前回委員会における意見への対応について 補足説明資料

第20回流域委員会(H23.3.15)の黒田委員からの質問

第21回大和川流域委員会

河口付近の堤防高

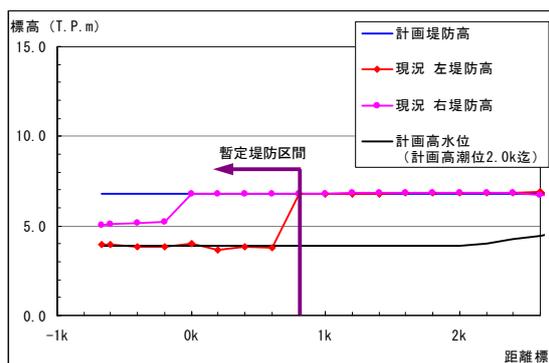
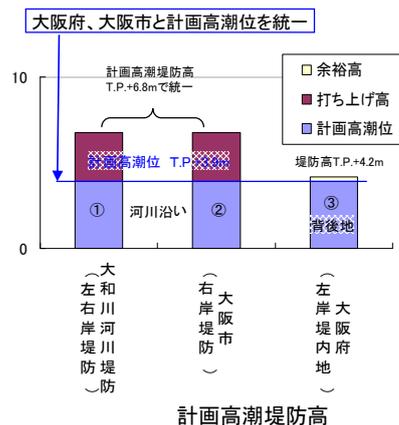
大和川の暫定堤防区間とは？

計画堤防高は計画高水位＋余裕高と計画高潮位＋打ち上げ高の内、高い値を採用しており、暫定堤防とは、現時点においてその計画堤防高に満たない整備途上の堤防を示している。
 (大和川における暫定堤防の区間: 右岸0.0kmから下流、左岸の0.8kmから下流)

区間	状況
右岸	河口～0.0k区間	背後地は大阪市の港湾区域であり、堤防管理者は大阪市。 暫定堤防
	0.0k～2.4k区間	高潮堤防完成済み
左岸	-0.67k～0.6k区間	背後地は大阪府港湾区域 スポーツ広場・NTO事業他
	0.6k～0.8k区間	背後地は大阪府港湾区域 暫定堤防
	0.8k～2.4k区間	高潮堤防完成済み

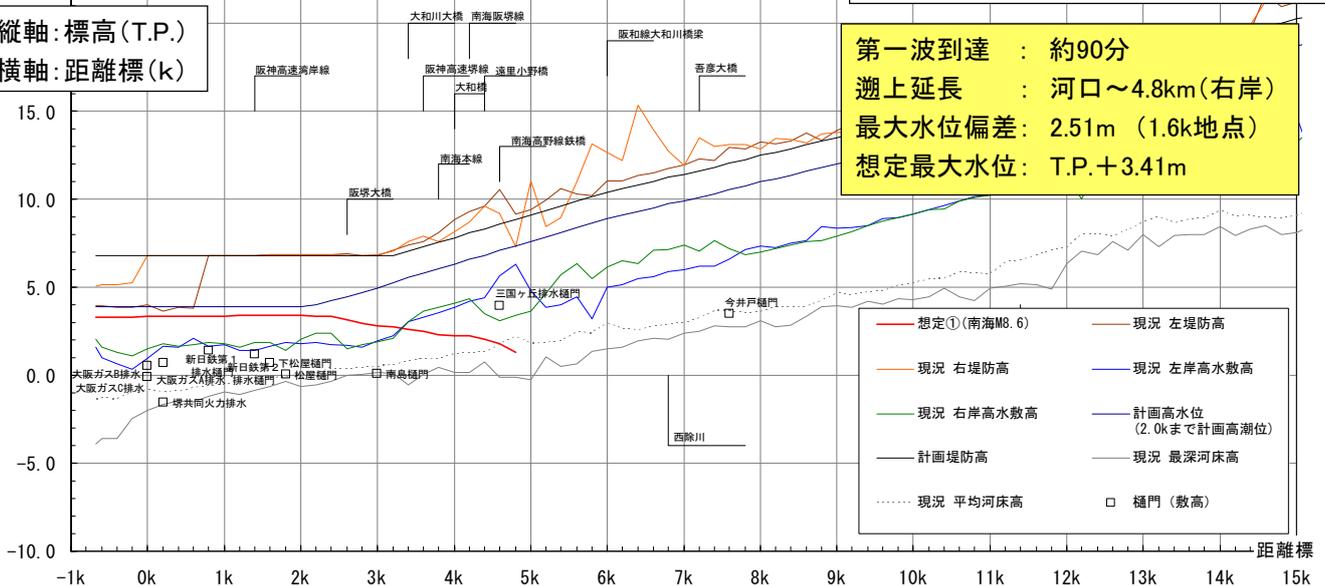
第20回流域委員会 (H23.3.15) 後の井上委員長からの質問

東日本大震災をうけ、津波対策について言及する必要があるのではないかと？

大和川では、現在想定している安政南海地震(M8.6)による津波の遡上水位は、現況堤防高を超えない。今後は東日本大震災における津波被害を踏まえ、適切な対応を講ずる。

水位偏差が最大となる条件

- 【想定規模】 1854安政南海地震 (M8.6)
- 【震源位置】 東へ70km移動

「河川構造物の耐震性能照査指針(案)」による検討フロー

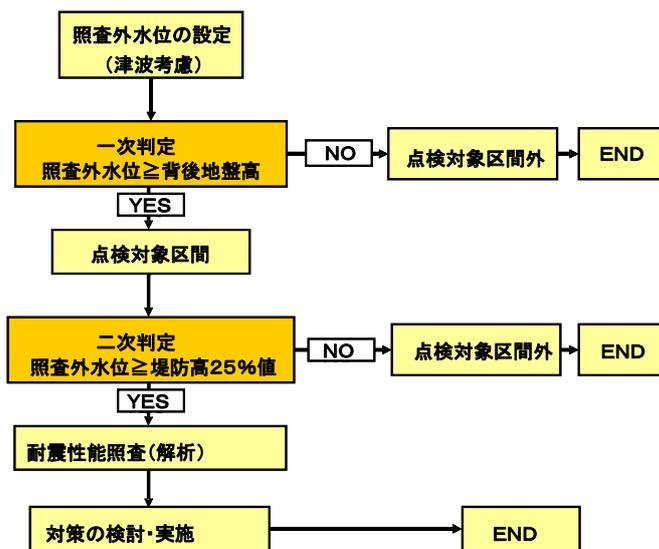
第20回流域委員会(H23.3.15)後の黒田委員からの質問

大和川の耐震照査の結果は？

耐震対策については、「河川構造物の耐震性能照査指針(案)」に基づき、以下のフローにより、耐震性照査を実施する。

対策必要箇所がないことを確認
